### 設計及び工事計画認可申請書の一部補正について

大飯発電所第3号機

設計及び工事計画認可申請書の一部補正

大飯発電所第3号機 設計及び工事計画認可申請書の一部補正 補正前後比較表

【資料6-3 蓄電池（3系統目）と充電器（3系統目蓄電池用）の耐震設計の基本方針】

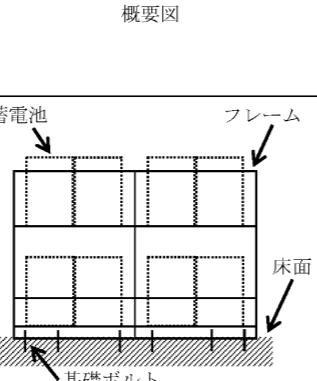
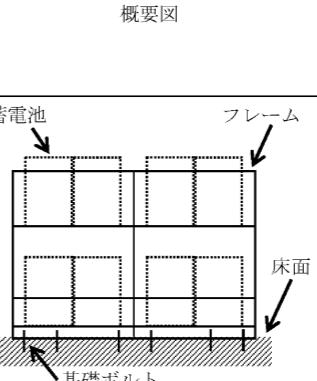
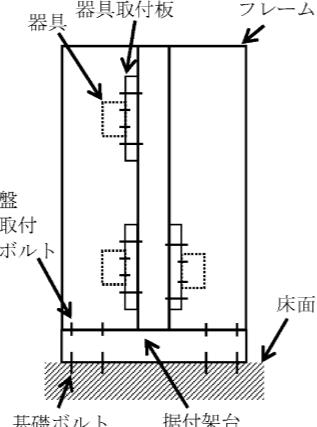
変更前			変更後			備考
主要区分	計画の概要		概要図			
	主体構造	支持構造				
蓄電池 (3系統目)	自立型	蓄電池はフレームにて固定する。フレームは基礎ボルトにて床面に据え付ける。		3. 耐震設計の基本事項 3.1 構造計画 機器は、原則として剛構造とする。	3. 耐震設計の基本事項 3.1 構造計画 機器は、原則として剛構造とする。	
充電器 (3系統目蓄電池用)	自立閉鎖型	器具はボルトにて器具取付板に固定する。器具取付板はボルトにてフレームに固定する。フレームは盤取付ボルトにて据付架台に固定する。据付架台は、基礎ボルトにて床面に据え付ける。

【資料6-3 蓄電池（3系統目）と充電器（3系統目蓄電池用）の耐震設計の基本方針】

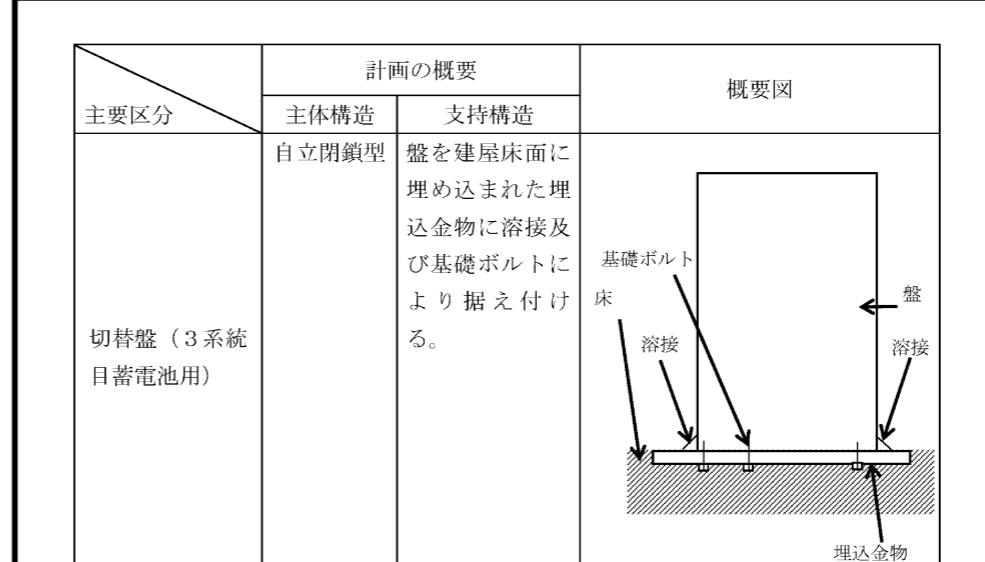
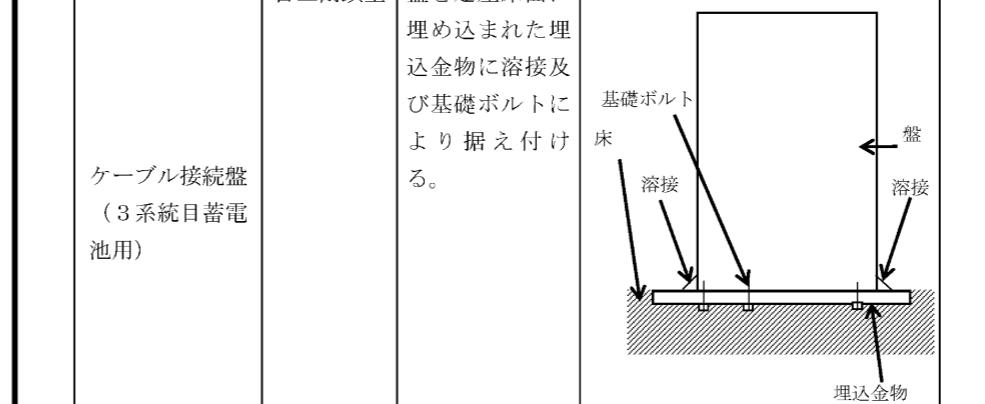
変更前	変更後			備考
主要区分	計画の概要		概要図	
	主体構造	支持構造		
切替盤（3系統目蓄電池用）	自立閉鎖型	盤を建屋床面に埋め込まれた埋込金物に溶接及び基礎ボルトにより据え付ける。		記載の適正化
	自立閉鎖型	盤を建屋床面に埋め込まれた埋込金物に溶接及び基礎ボルトにより据え付ける。

【資料6-4-1 蓄電池（3系統目）の耐震計算方法】

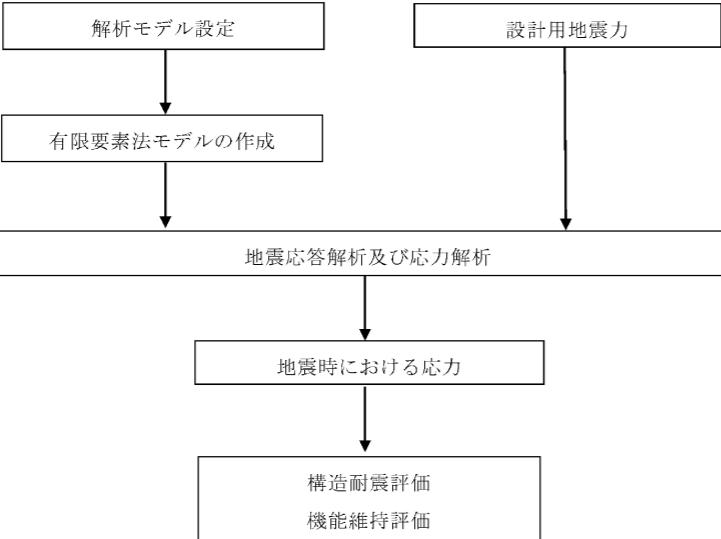
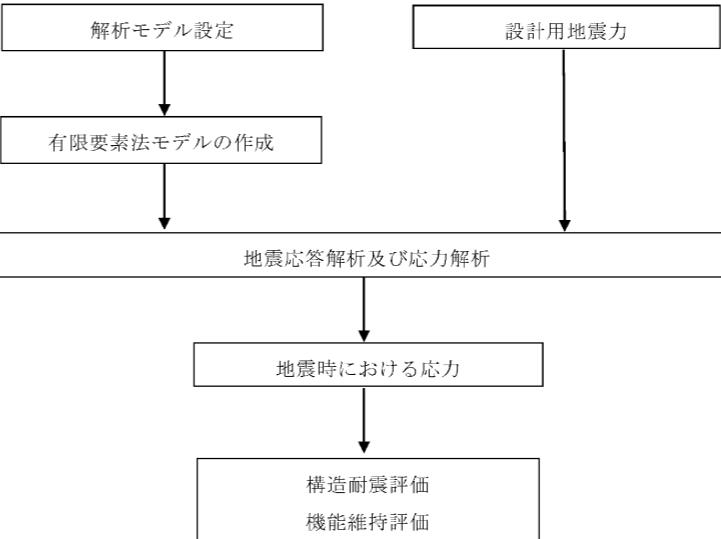
変更前	変更後	備考
<p>2.2 評価方針</p> <p>蓄電池（3系統目）の応力評価は、資料6-3「蓄電池（3系統目）と充電器（3系統目蓄電池用）の耐震設計の基本方針」にて設定した荷重及び荷重の組合せ並びに許容限界に基づき、「2.1 構造の説明」にて示す蓄電池（3系統目）の部位を踏まえ「3. 耐震評価箇所」にて設定する箇所に作用する応力等が許容限界内に収まるることを、「4. 地震応答解析及び応力評価」にて示す方法にて確認することで実施する。また、蓄電池（3系統目）の機能維持評価は、「5. 機能維持評価」にて示す方法にて確認することで実施する。</p> <p>蓄電池（3系統目）の耐震評価フローを第2-1図に示す。</p>  <pre> graph TD     A[解析モデル設定] --&gt; B[有限要素法モデルの作成]     C[設計用地震力] --&gt; B     B --&gt; D[地震応答解析及び応力解析]     D --&gt; E[地震における応力]     E --&gt; F[構造耐震評価 機能維持評価] </pre> <p>第2-1図 蓄電池（3系統目）の耐震評価フロー</p> <p>2.2 評価方針</p> <p>蓄電池（3系統目）の応力評価は、資料6-4「蓄電池（3系統目）、充電器（3系統目蓄電池用）、切替盤（3系統目蓄電池用）及びケーブル接続盤（3系統目蓄電池用）の耐震設計の基本方針」にて設定した荷重及び荷重の組合せ並びに許容限界に基づき、「2.1 構造の説明」にて示す蓄電池（3系統目）の部位を踏まえ「3. 耐震評価箇所」にて設定する箇所に作用する応力等が許容限界内に収まるることを、「4. 地震応答解析及び応力評価」にて示す方法にて確認することで実施する。また、蓄電池（3系統目）の機能維持評価は、「5. 機能維持評価」にて示す方法にて確認することで実施する。</p> <p>蓄電池（3系統目）の耐震評価フローを第2-1図に示す。</p>  <pre> graph TD     A[解析モデル設定] --&gt; B[有限要素法モデルの作成]     C[設計用地震力] --&gt; B     B --&gt; D[地震応答解析及び応力解析]     D --&gt; E[地震における応力]     E --&gt; F[構造耐震評価 機能維持評価] </pre> <p>第2-1図 蓄電池（3系統目）の耐震評価フロー</p>
